PREVOST

Feuille d'instructions

FI-98121B

RELOCALISATION DU RENIFLARD DE LA TRANSMISSION "WORLD"

FIGURE 1 : ASSEMBLAGE TYPE MOTEUR ET TRANSMISSION

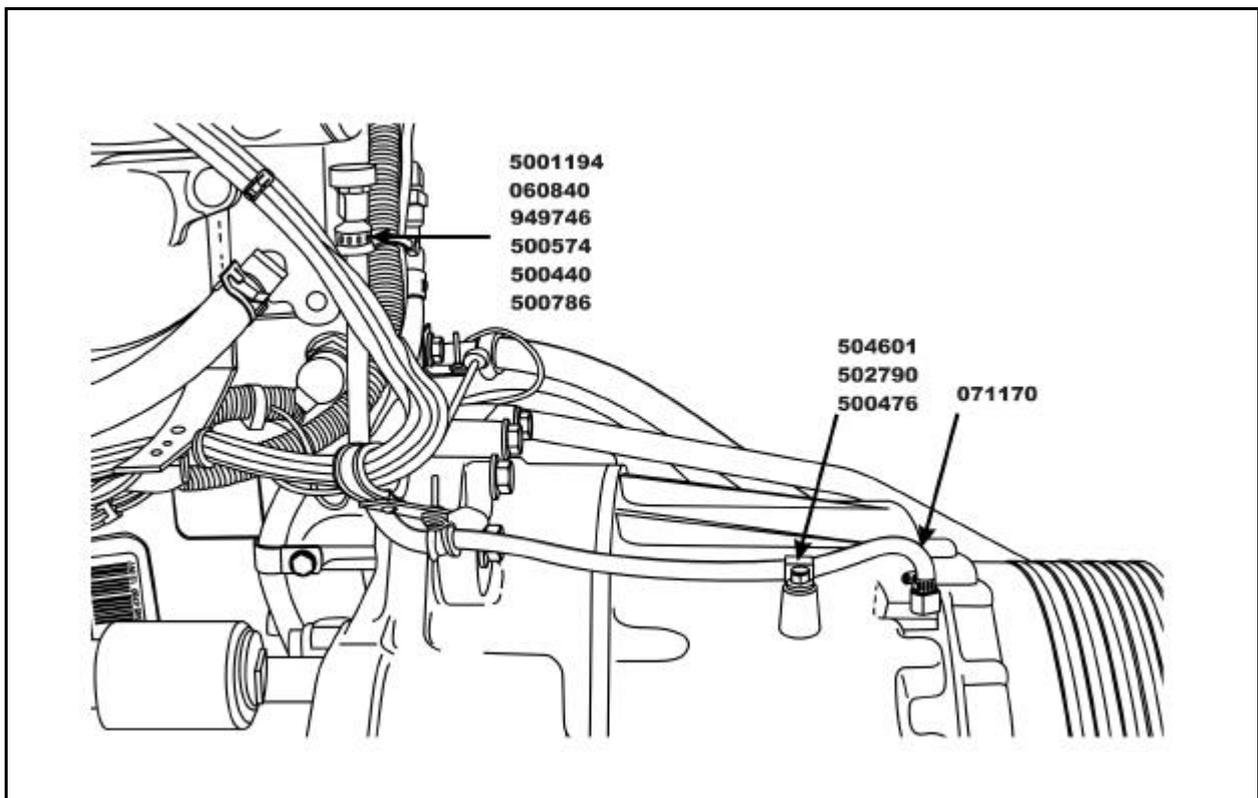
1. Placer le véhicule au-dessus d'un puits de réparation;
2. Repérer et dévisser le reniflard situé sur le dessus du boîtier de la transmission;
3. Visser le reniflard à l'extrémité du tuyau de mise à l'air libre (#071170);
4. Visser l'autre extrémité du tuyau de mise à l'air libre sur la transmission, à la place du reniflard;

5. À l'aide d'une pince de retenue (#949746) et de la quincaillerie (#500574, #500440, #500786), vissez la plaque de support (#060840) sur l'extrémité du tuyau où se situe le reniflard;
6. Visser l'autre face de la plaque de support sur le bloc moteur, à l'endroit indiqué sur l'illustration, à l'aide du boulon M12 (#5001194);
7. Maintenir le boyau (#071170) contre le boîtier de la transmission en utilisant la pince de retenue (#504601) et la quincaillerie (#502790 et #500476);
8. Retenir le boyau contre la transmission et le bloc moteur à l'abri des sources de chaleur, à l'aide d'une pince de retenue existante (voir figure).
